Sicherheitsmitteilung UP 2019-01

Veröffentlichungsdatum: 12. Juli 2019

Thema: Trimm Ascent 4 und Mana

Betroffene Produkte: Ascent 4 und Mana

Wenn dein Schirm weniger als 20 Flugstunden hat: AI, AII und BI, BII - Stammleinen benötigen jeweils eine Trimmschlaufe (symbolisches Bild vorher - nachher)

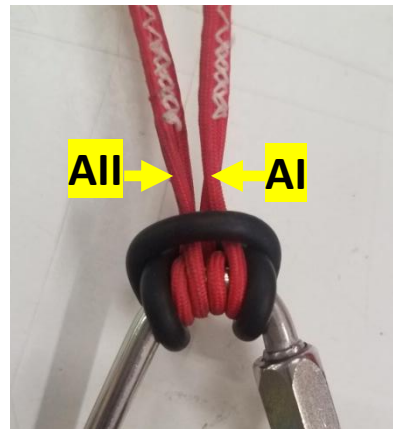
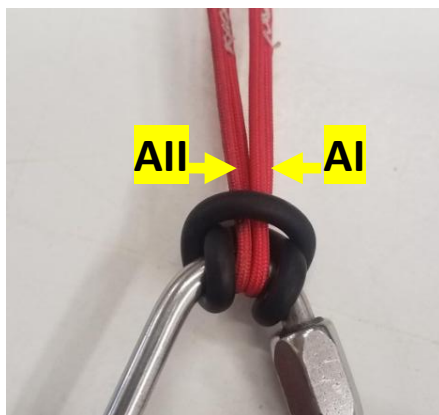
Bei einigen Ascent 4 ist es in der Vergangenheit beim Anlegen der Ohren zu sackflug-ähnlichen Zuständen nach Ausleiten des Manövers gekommen (hohe Sinkrate auch nach dem Öffnen der Ohren). Bei einigen Schirmen wurde eine verfrühte Stallneigung der Schirme beim Bremsen im Landeanflug festgestellt. Die meisten dieser Vorfälle sind bei Schirmen aufgetreten die im unteren bis mittleren Abfluggewicht geflogen wurden. Keiner dieser Vorfälle hat zu einem Unfall geführt, allerdings ist als Vorsichtsmaßnahme diese Sicherheitsmitteilung unmittelbar umzusetzen.

Die unvermeidliche Längenänderung der Leinen durch Streckung (A- und B- Ebene) bzw. Schrumpfen (C- Ebene) nach Inbetriebnahme kann normalerweise durch Öffnen der Trimmschlaufen auf der C- Ebene nach etwa 20 Flugstunden behoben werden. Allerdings ist die Streckung der Leinen auf der A- und B- Ebene nach den ersten Flügen bei diesen Modellen etwas stärker als erwartet und kann somit zu den genannten Problemen führen.

0 Trimmschlaufen

1 Trimmschlaufe
